CONSORCIO INTER-FFIE 2020

FFIE-INT-IEARU-157-Obra-2021

Ref.: Contrato de Interventoría No 1380-1517-2022 Ibagué – Tolima

Asunto: Inconsistencias en diseño hidrosanitario

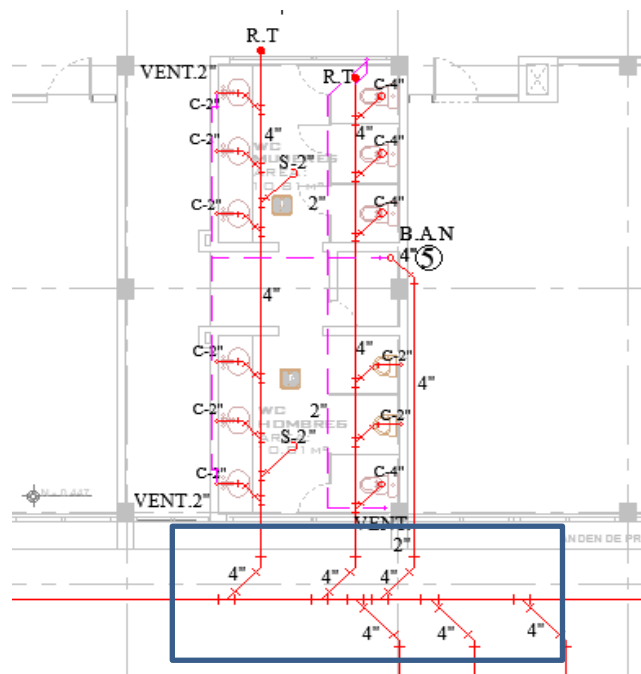
- No se realizó la verificación de la ubicación de las cajas del diseño propuesto.
- No se realizaron los respectivos apiques en campo, para determinar si en la ubicación de las cajas propuestas y las redes tienen interferencia de otras redes existentes.
- Caja 1:** se puede reutilizar la existente, se deberá subir el piso de la caja existente ya que se está proponiendo subir la cota de salida 0.14 m.

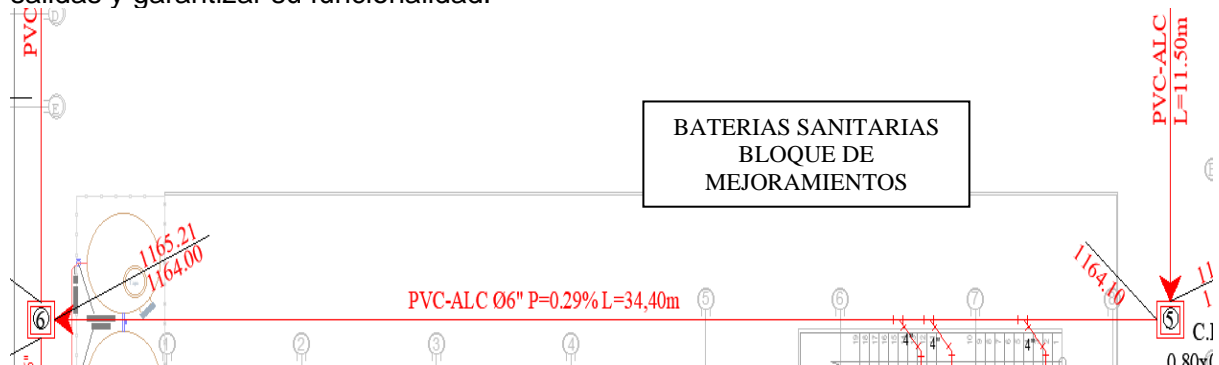
- Se debe reubicar la caja No. 2 ya que la distancia propuesta en planos da en el pasillo de circulación interno del **bloque 2 de mejoramientos**. Debe de quedar sobre terreno natural para reducir obras civiles adicionales y verificar que no existan redes que interrumpan o generen inconvenientes con la instalación de la nueva red ya que se conoce que existen tramos de redes eléctricas y red contra incendios.
- **Caja 5:** se debe hacer nueva ya que no está en el trazado de la red existente.
- Entre el tramo de red propuesto entre caja 5 y 6 no está conectada la tubería de salida de las baterías sanitarias del bloque de mejoramientos. Se debe priorizar la conexión de estas salidas y garantizar su funcionalidad.

REDES EXISTENTES

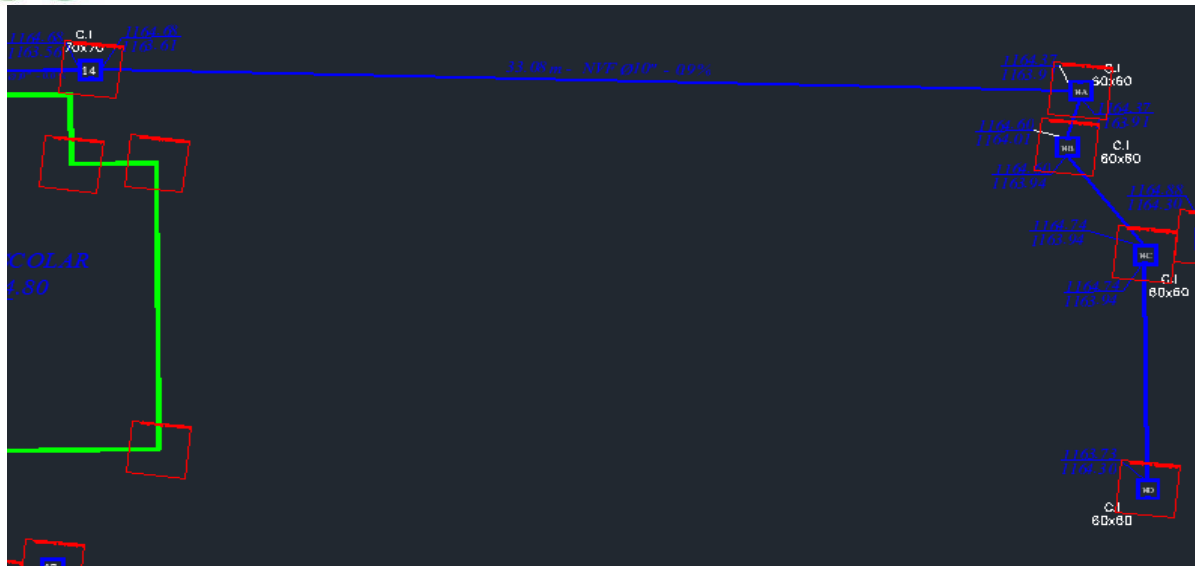
- **La caja 6:** propuesta se debe cambiar la ubicación ya que la línea nueva propuesta está quedando en un punto donde se encuentra actualmente un pedestal de las escaleras.
- Las cajas del ajuste al diseño de aguas lluvias se están proponiendo por debajo de la cota existente bajando en un promedio entre 0.30 m o 0,47 m con respecto a la cota clave de la tubería existente. No se entiende el porque se esta teniendo en cuenta una cota mas baja si la necesidad inicial es subir las cotas para poder entregar al colector.
A continuación, se muestra tabla comparativa de las cajas de inspección que se podrían reutilizar

- **Caja 3:** se debe reubicar ya que la distancia propuesta en el diseño termina sobre anden de circulación del bloque de mejoramiento.
- Las cajas de inspección de aguas lluvias de bloques de mejoramiento no se están teniendo en cuenta en el presente diseño, las actuales cajas están conectadas a la caja donde se debe ubicar los cuartos de bombas por lo cual como es de conocimiento del contratista esta quedara suspendida.

REDES PROPUESTAS

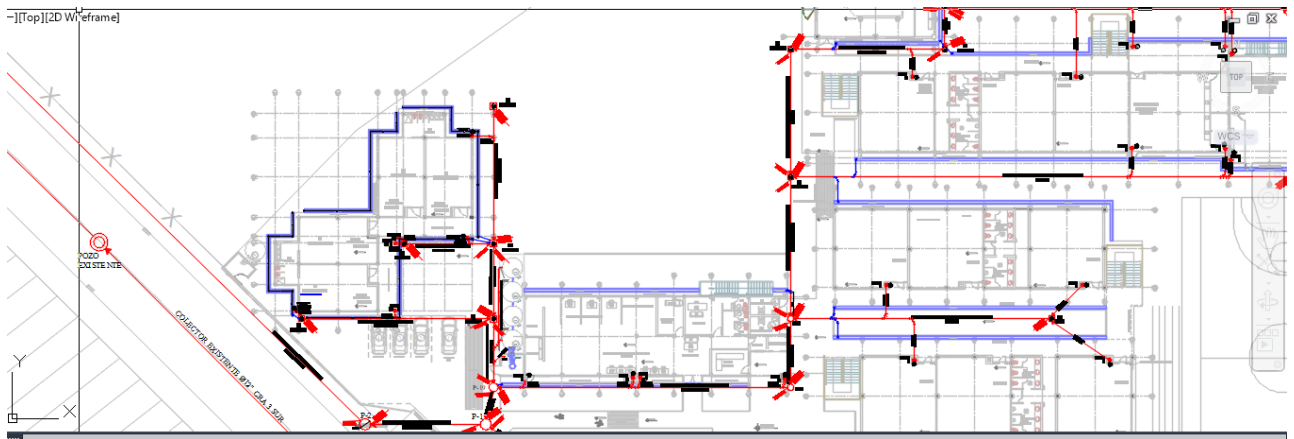
- Se debe de tener en cuenta las salidas de las bajantes de los bloques y con ellos determinar la profundidad de las cajas
- Se evidencian diferencia de alturas entre cotas de terreno y cotas clave de la red existente verificadas en sitio ya que como se muestra en la topografía realizada por la interventoría se tiene variación en las siguientes cajas revisadas topográficamente.
